设计修改（补充）通知单

设计号：2023-KZ-0161

第 A03 号

项 目： 三明市少体校举重比赛训练综合楼项目

变更后四、五层平面图 1:100

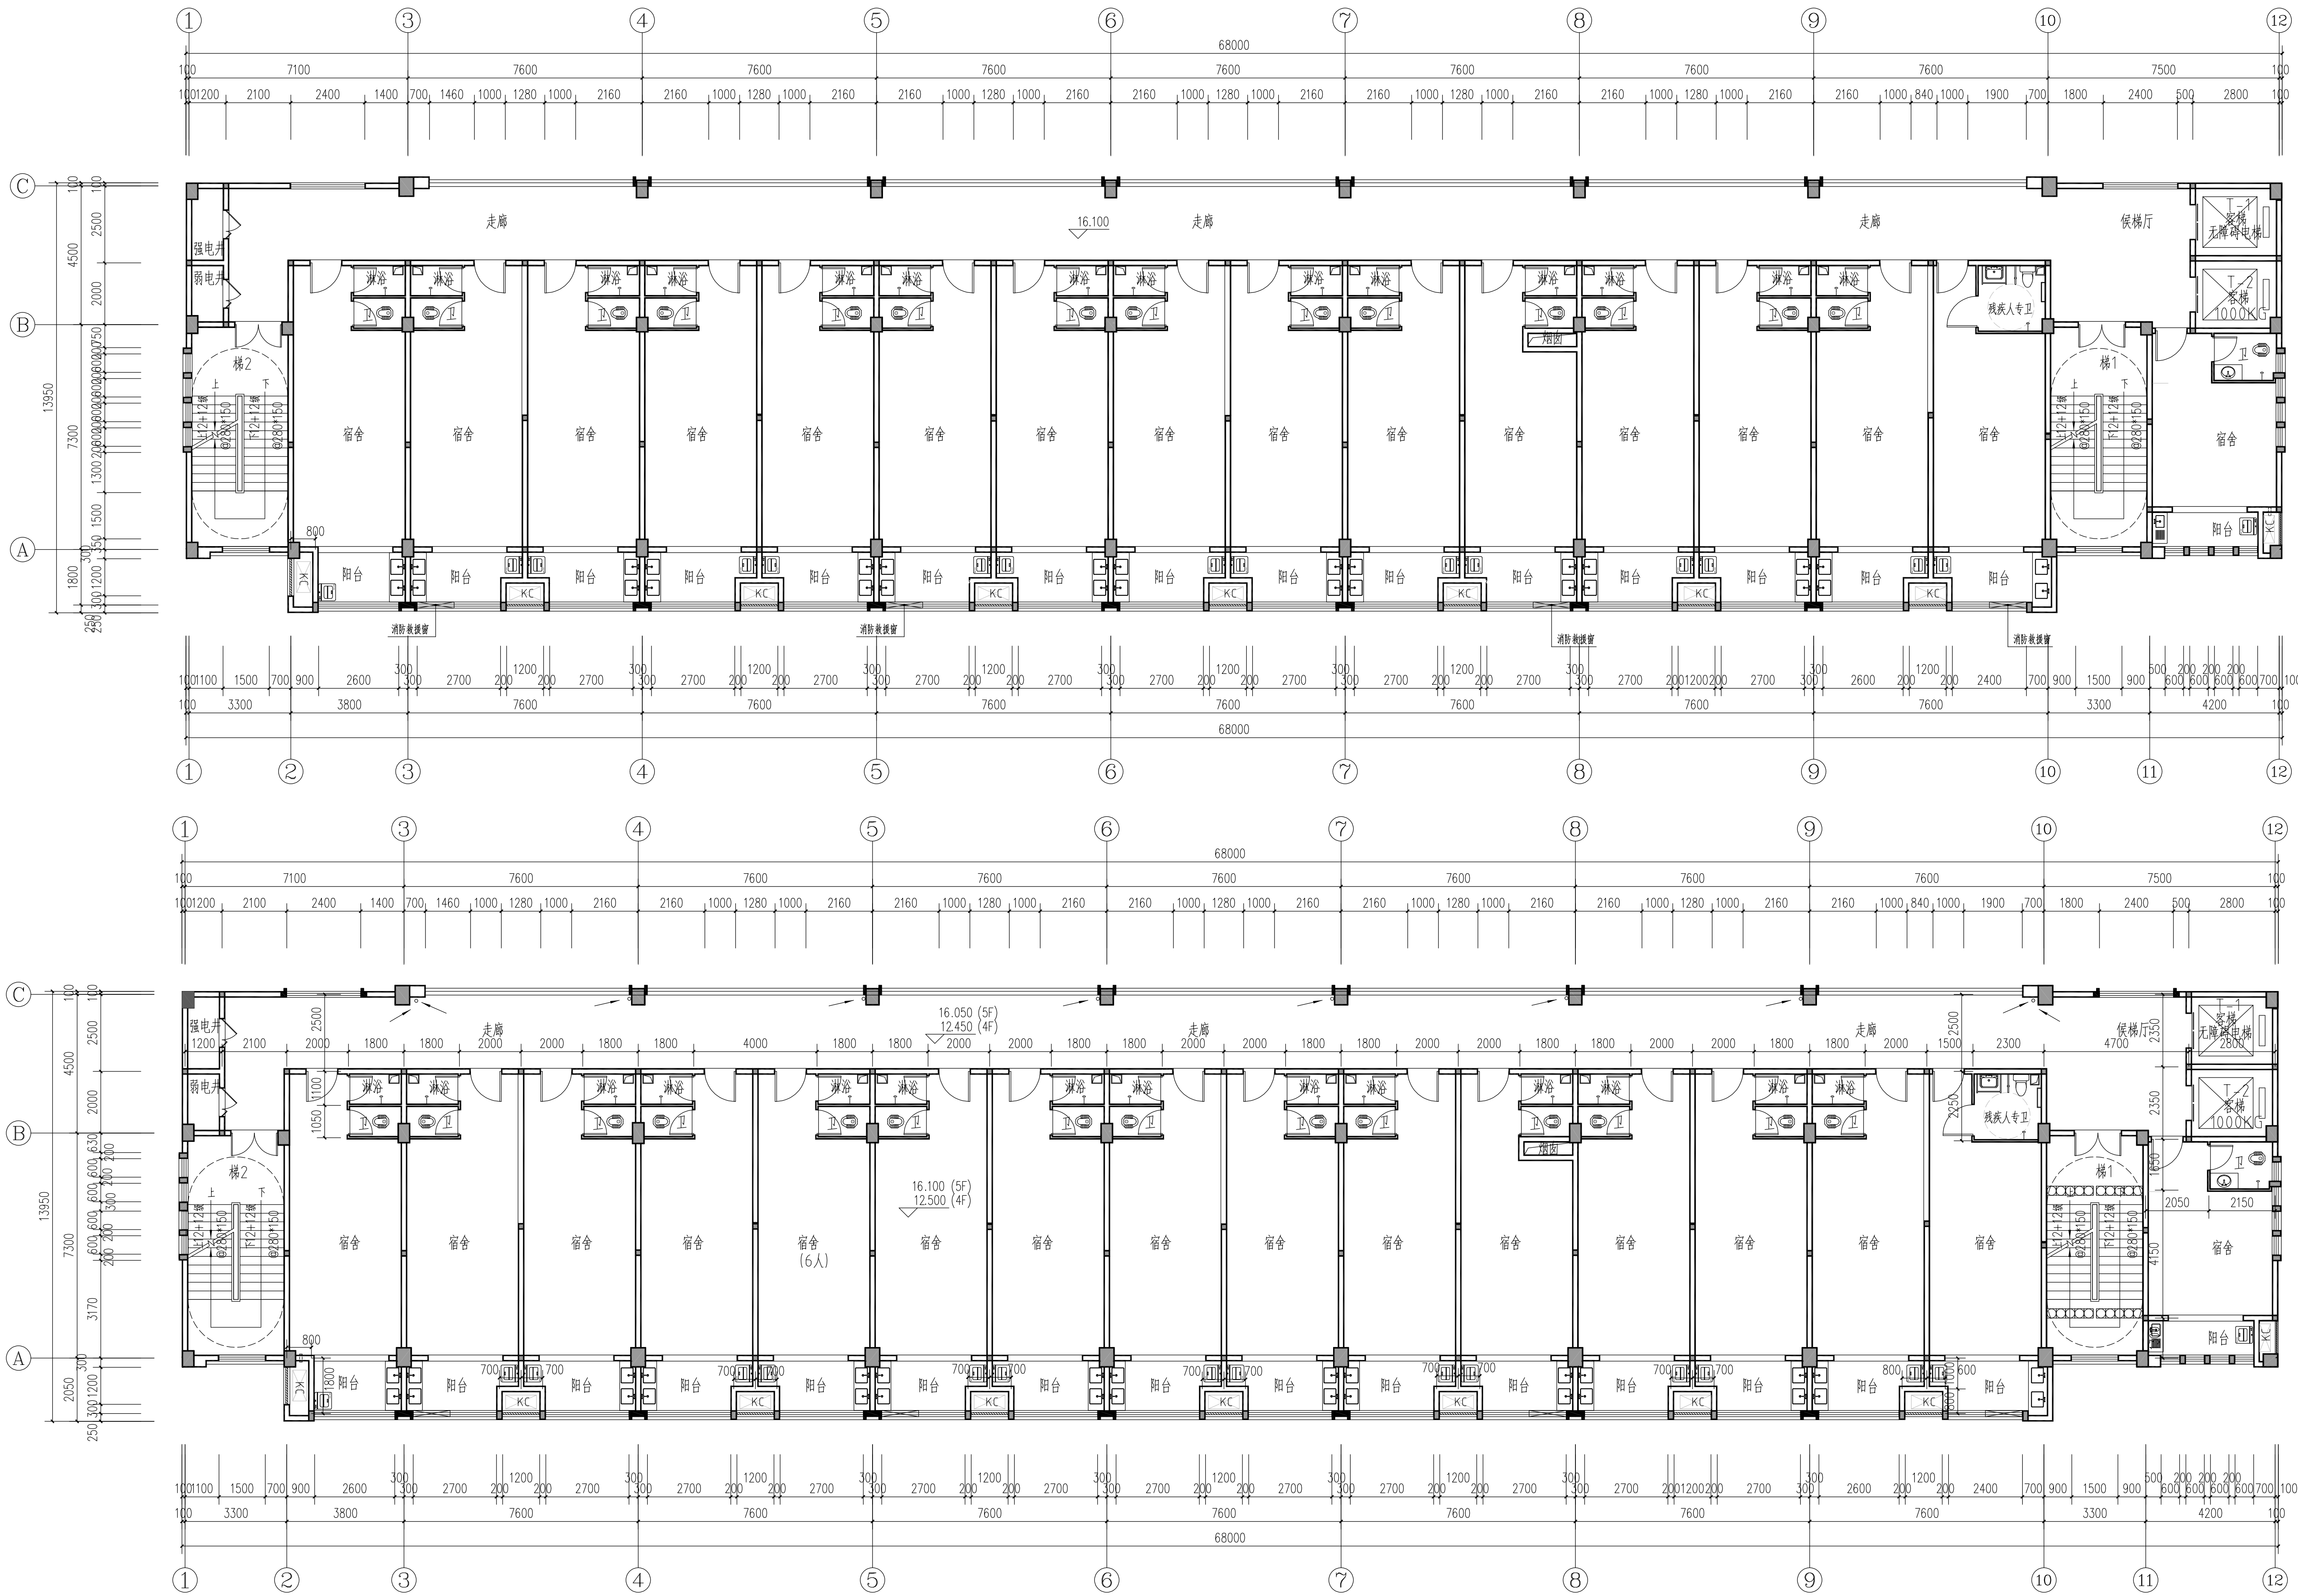
变更如下：1、四、五层柱网根据结构专业变更。

变更后六层平面图 1:100

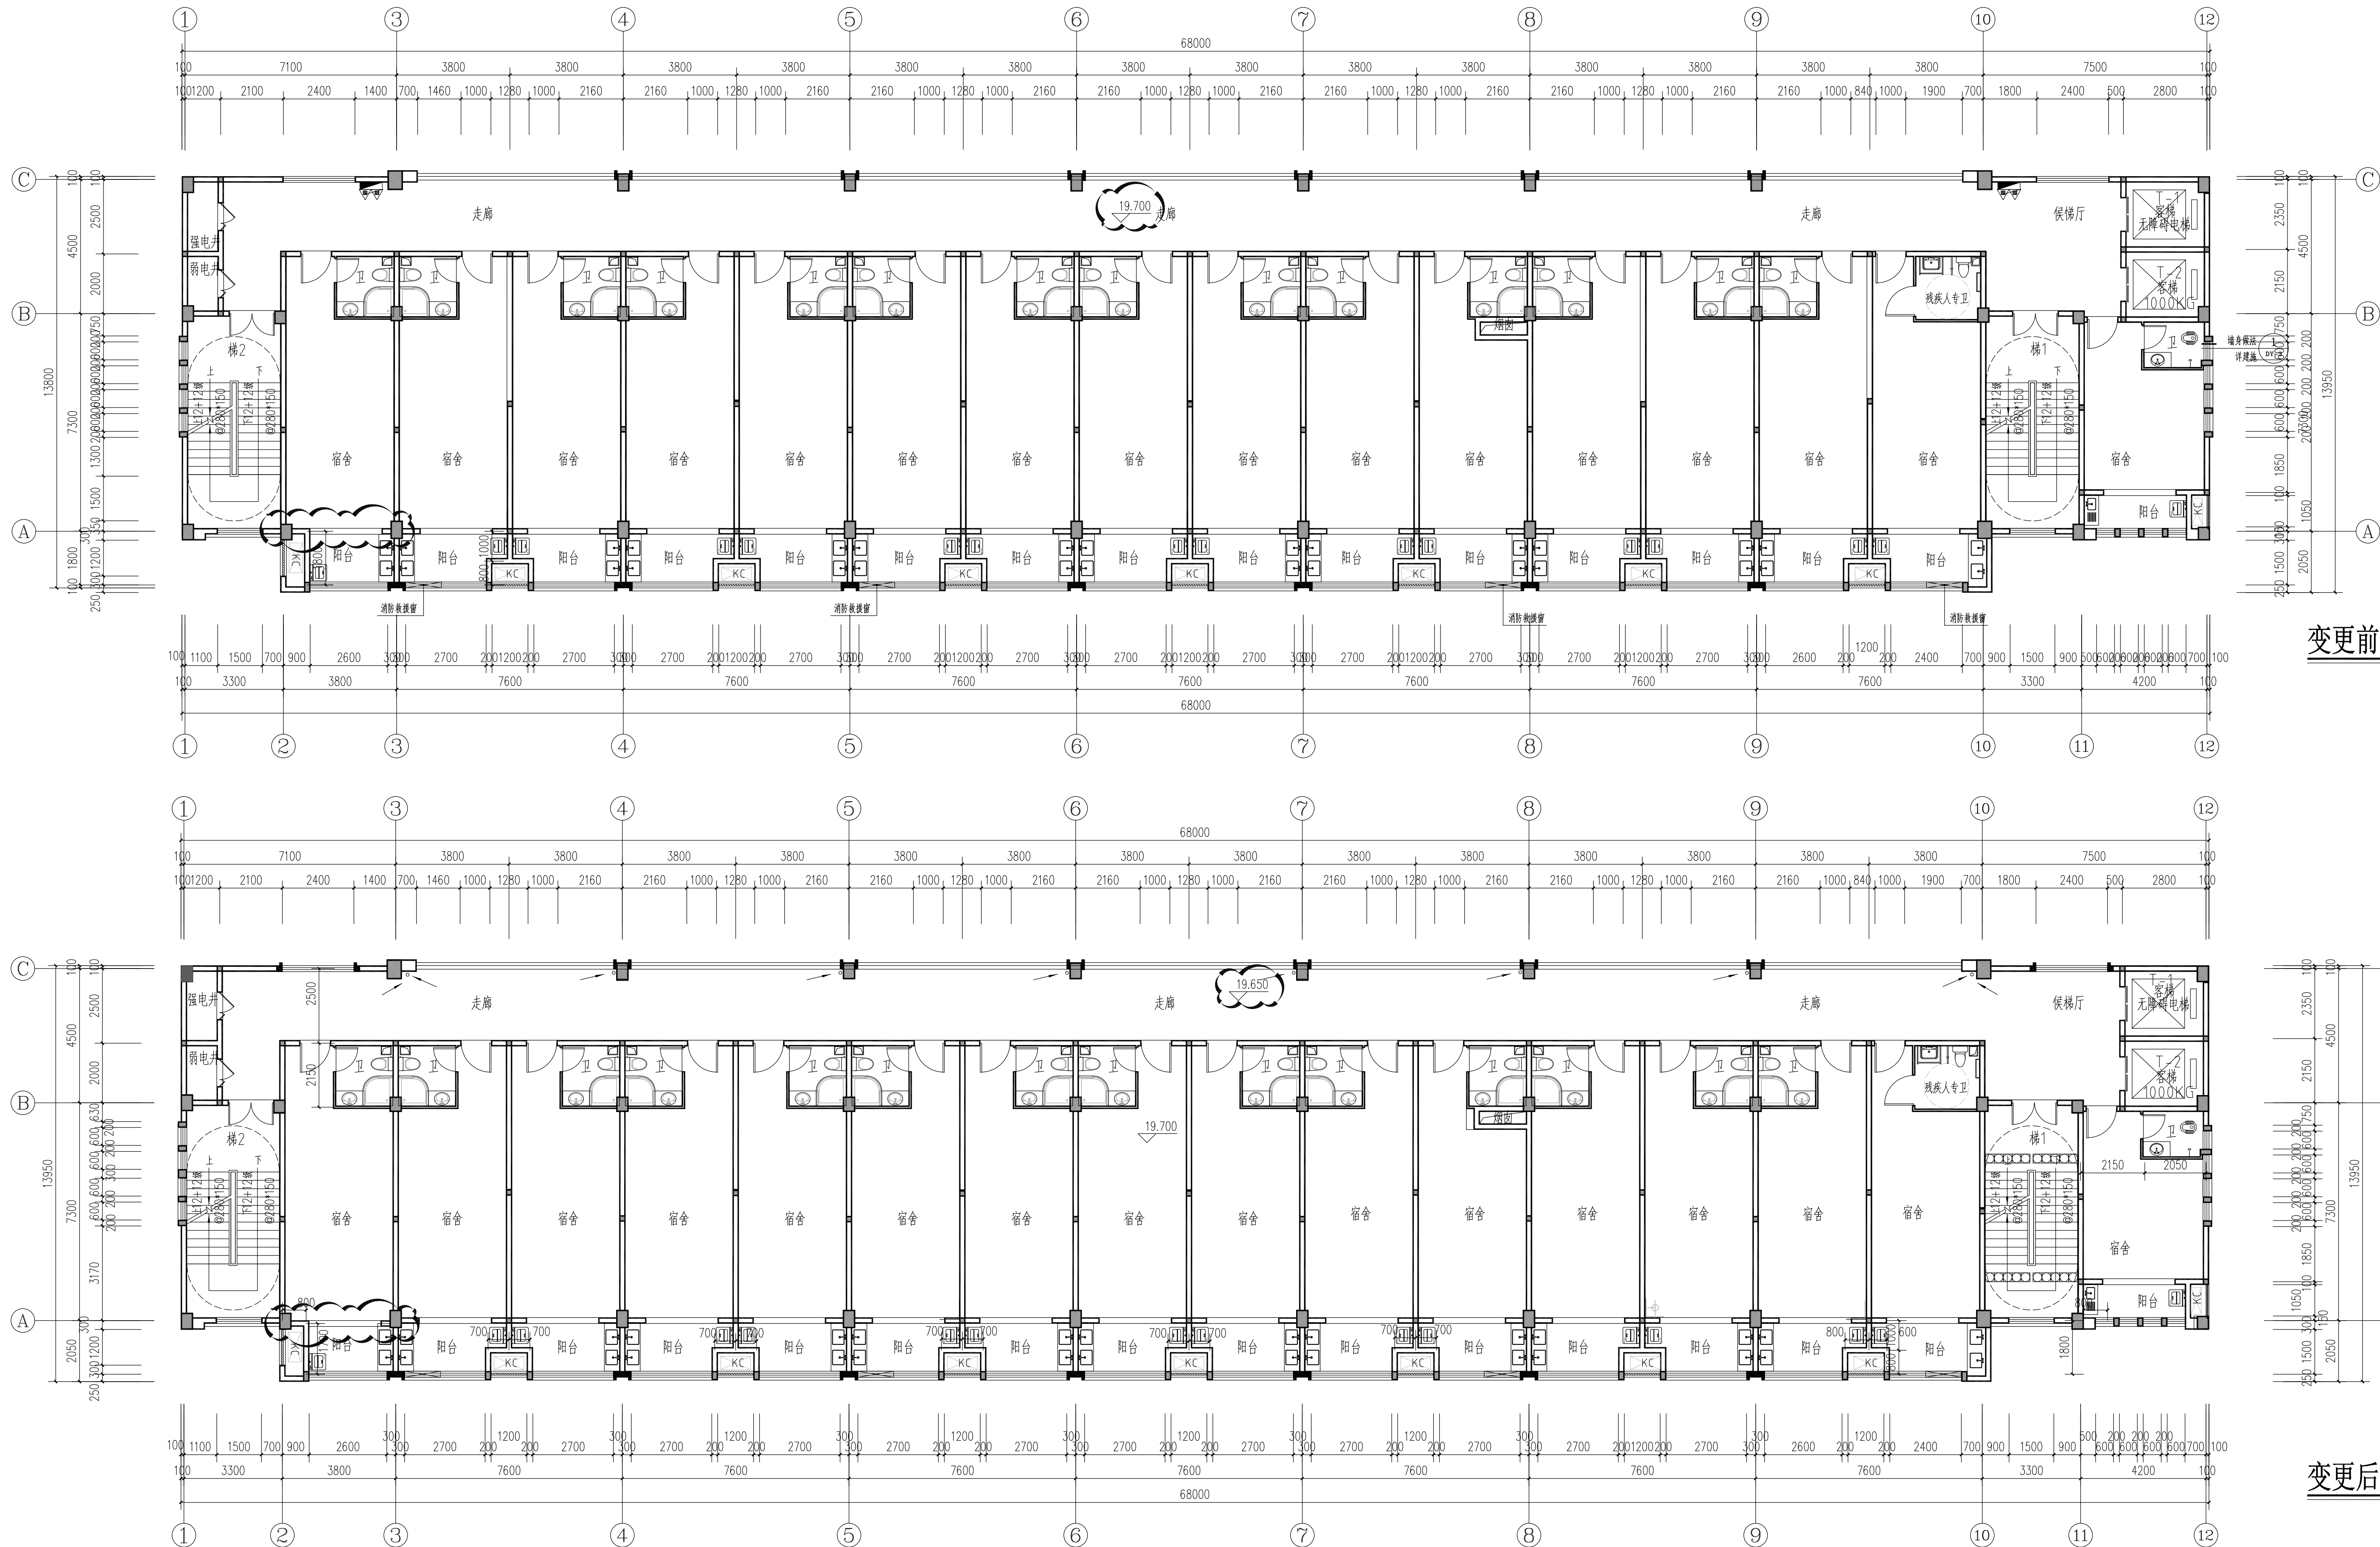
变更如下：1、六层2-3轴交A轴墙体外移100mm。

2、六层走廊标高原有19.70m现变更为19.65m。
